## **ZAPYTANIE OFERTOWE**

### **Pytania i odpowiedzi z 29 września 2021 r.**

**Rozbudowa i przebudowa zakładu mięsnego w Strzakłach – roboty budowlane**

**„KAROL” spółka z ograniczoną odpowiedzialnością**

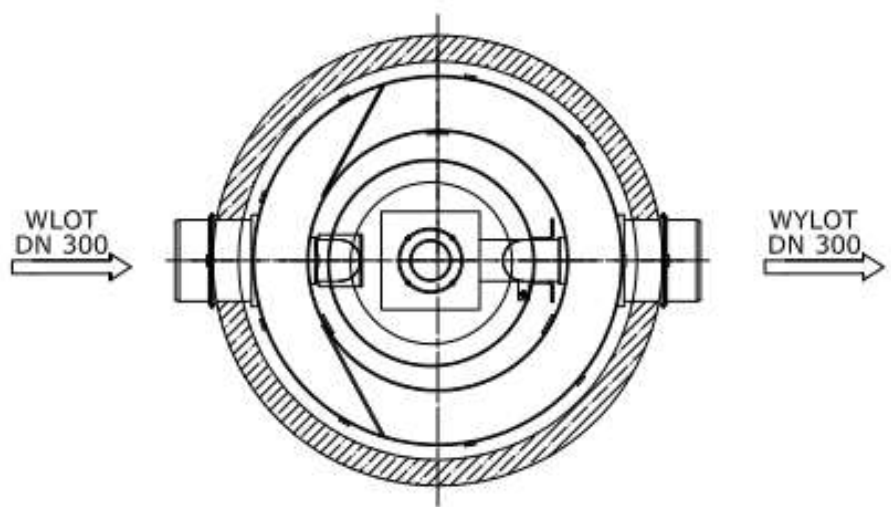
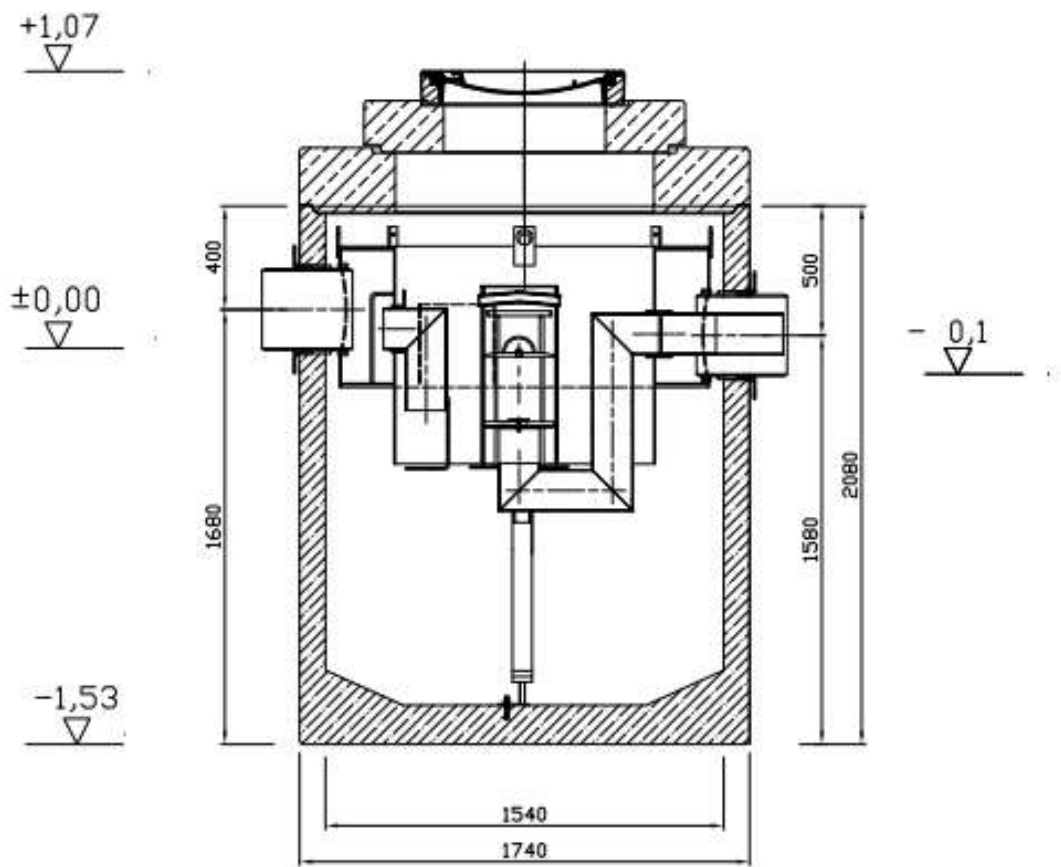
Jaki typ rury do wody ciepłej, zimnej i cyrkulacji przyjąć do wyceny?

W opisie aneksu projektu PB jest zapis "Przewody doprowadzające wodę do celów gospodarczo-bytowo-przemysłowych zostały zaprojektowane z rur PE z wkładką aluminiową..." - system zaprasowywany, zaś na rzucie instalacji w aneksie PB opis średnic rurociągów wskazuje na to, że są to rury PP - system zgrzewany.

Instalację wody zimnej ciepłej i cyrkulacji należy wykonać z rur wielowarstwowych PE (Klasa zastosowania 2 - takie rury projektowano) - dostarczanie ciepłej wody (70°C). Ciśnienie projektowe 10 bar. Rurociągi mogą mieć inną grubość ścianki, pod warunkiem zachowania ww parametrów.
